URGENT - NOTICE RELATIVE A LA SECURITE

Concernant ProteusPLUS

MID-59169 REV. A

Informations générales	
Objet	Rotation du bras isocentrique possible alors que le nez n'est pas correctement verrouillé.
Référence IBA	Problem Report PR-80560
Détails sur le dispositif	
Produit	Proteus 235
Nom de marque	ProteusPLUS
Composant	Positioning Management System (PMS, système de gestion du positionnement)
Versions	Versions du PTS-8.3 et versions antérieures : toutes les versions Versions du PTS-8.5 : versions antérieures à la version PTS-8.5.3 Versions du PTS-8.6 : versions antérieures à la version PTS-8.6.0.1 Versions du PTS-9.3 : toutes les versions Versions du PTS-9.4 : versions antérieures à la version PTS-9.4.2
Configuration	Tête d'irradiation universelle avec dispositif de levage du nez
Numéro de série	PAT.000, PAT.001, PAT.003, PAT.106, PAT.108, PAT.111, SAT.119, SAT.120.

ANNEXE 1

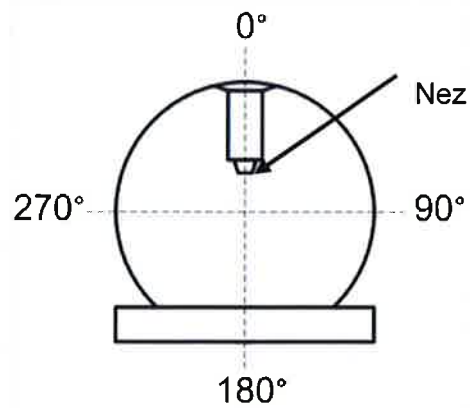
Description du problème	
Description	<p>Il se peut que le système de protonthérapie permette la rotation du bras isocentrique alors que le nez n'est pas correctement verrouillé.</p> <p>Une bague rotative fixe le nez sur son support et une goupille d'arrêt maintient la bague en place. Un interrupteur de fin de course entre en contact avec la goupille d'arrêt lorsque celle-ci est insérée. L'interrupteur est constitué d'un piston plongeur et d'un trou borgne (voir Annexe 1).</p> <p>Si des éclats de métal sont coincés entre le piston plongeur de l'interrupteur et la paroi du trou borgne, ils sont susceptibles de maintenir l'interrupteur en position fermée alors que la goupille d'arrêt n'est pas enclenchée. Le système de gestion du positionnement (PMS) perçoit le signal indiquant que l'interrupteur est fermé comme une indication que la goupille d'arrêt est enclenchée. Il autorise donc la rotation du bras isocentrique. En conséquence, il est possible que le nez chute lorsque le bras isocentrique atteint la partie supérieure, c'est-à-dire un angle entre 90° et 270°.</p>

Sur ce diagramme, la goupille d'arrêt n'est pas enclenchée (le nez n'est pas verrouillé).

Risque pour le patient	Ecrasement
Risque pour l'utilisateur	Ecrasement
Actions	
Action de l'utilisateur	Lorsqu'un nez a été installé sur le support de nez, il est recommandé de vérifier que le nez est correctement verrouillé avant de démarrer la rotation du bras isocentrique. Le nez est correctement verrouillé si la goupille d'arrêt est entièrement en place et s'il n'est plus possible de faire tourner la bague.
Action d'IBA	<p>Sur les sites de protonthérapie où le problème est susceptible de se produire, il est demandé à l'équipe IBA d'effectuer les opérations à court terme suivantes :</p> <ul style="list-style-type: none"> - Vérifier les interrupteurs des bagues de verrouillage - Nettoyer les interrupteurs s'ils sont coincés en raison de la présence d'éclats de métal - Appliquer des étiquettes autocollantes de chaque côté de la bague de verrouillage pour permettre de vérifier visuellement que le nez est correctement verrouillé <p>IBA développe les solutions à long terme suivantes :</p> <ol style="list-style-type: none"> 1. Une mise à jour du plan de maintenance afin d'y inclure une vérification biannuelle du mécanisme de verrouillage du support du nez. Le plan de maintenance sera actualisé au cours du deuxième trimestre 2017.

<p>2. L'ajout d'une vérification supplémentaire sur le système. Sa mise en œuvre dépend du type d'unité électronique utilisée avec le mouvement du support du nez.</p> <p>a. Pour les sites de protonthérapie IBA concernés, équipés de l'unité électronique de support du nez (SHEU) (PAT.108, PAT.111, SAT.119, SAT.120), une vérification logicielle a été développée et sera déployée dans l'année. Cette vérification vise à s'assurer que lorsque le nez est retiré puis installé à nouveau, le détecteur du matériel de verrouillage du nez s'active comme prévu. Si le détecteur du matériel ne s'active pas, les équipements de la salle de traitement ne peuvent pas être mis en mouvement.</p> <p>b. Pour les sites de protonthérapie IBA équipés de l'unité électronique de translation du nez (STEU) (PAT.000, PAT.001, PAT.003, PAT.106), l'implémentation d'une vérification équivalente à celle de la SHEU est à l'étude.</p>
